### CONCEPTO TÉCNICO No. CT - 4637

<b>Localidad</b>	Ciudad Bolívar
<b>UPZ</b>	67 – Lucero
<b>Barrio</b>	Domingo Laín I
<b>Dirección</b>	Cll63D Sur entre Cr18M y Dig64A Bis Sur (Nva. Nomenclatura)
<b>Nombre del proyecto</b>	Domingo Laín I, Vía Peatonal – Escaleras
<b>Fecha de Visita</b>	01 de Noviembre de 2006
<b>Área (Ha)</b>	0.04
<b>Solicitante</b>	Departamento Administrativo de Acción Comunal Distrital, D.A.A.C.D., Obras con Participación Ciudadana, O.P.C.
<b>Población beneficiada</b>	15 familias – 75 personas
<b>Tipo de Amenaza</b>	Remoción en Masa

Figura No.1 – Localización del Proyecto “Domingo Lain I” en el Plano Normativo de Amenaza por Remoción en Masa del P.O.T.

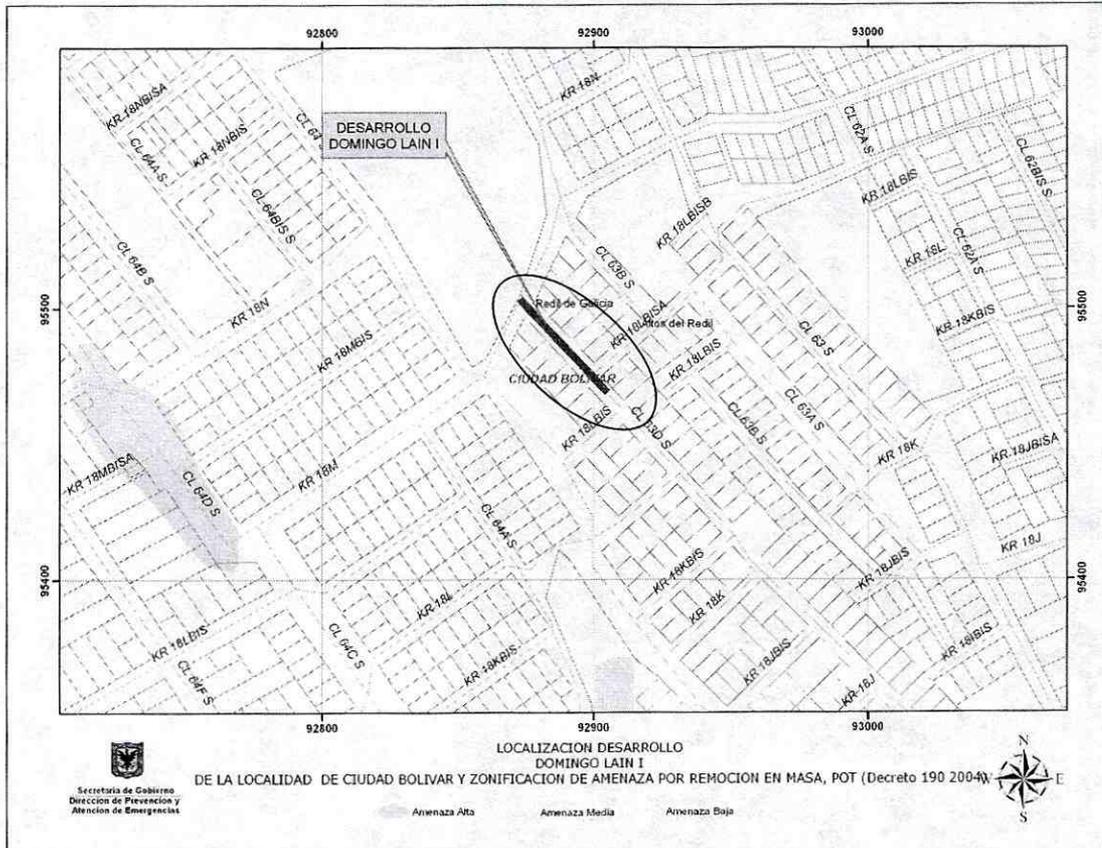
De acuerdo con el plano normativo de amenaza por remoción en masa del Plan de Ordenamiento Territorial de Bogotá – POT (Decreto 190 de 2004, por el cual se compilan los decretos 619 de 2000 y 469 de 2003), el sector donde se localiza el proyecto "Domingo Laín I", se encuentra en una zona de AMENAZA MEDIA por procesos de remoción en masa (Figura No.1).

Fotografía No.1. Construcción de paso peatonal en la Cll63D Sur cerca de la carrera 18M.

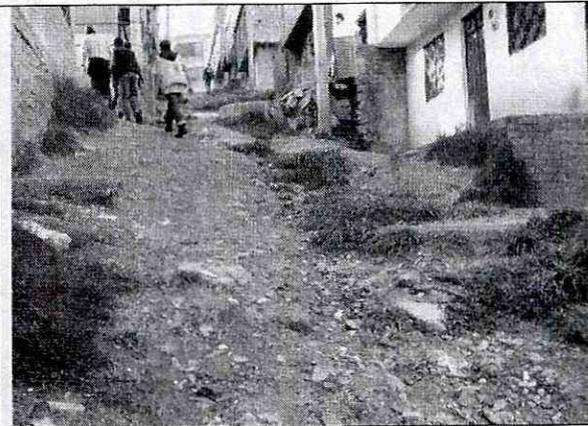
Según información suministrada por funcionarios de DAACD y el consultor: Arq. Carlos Chamat, Sobre la Cll63D Sur entre Cr18M y Dig64A Bis Sur, se proyecta la construcción de un paso peatonal con pasos intermedios (escaleras), sobre un terreno de pendiente media a alta. En el sector se observan viviendas de hasta dos (2) niveles, con terrazas y escaleras para los accesos y redes de servicios públicos de luz, agua, alcantarillado y teléfono (ver fotografías No. 1 y 2).
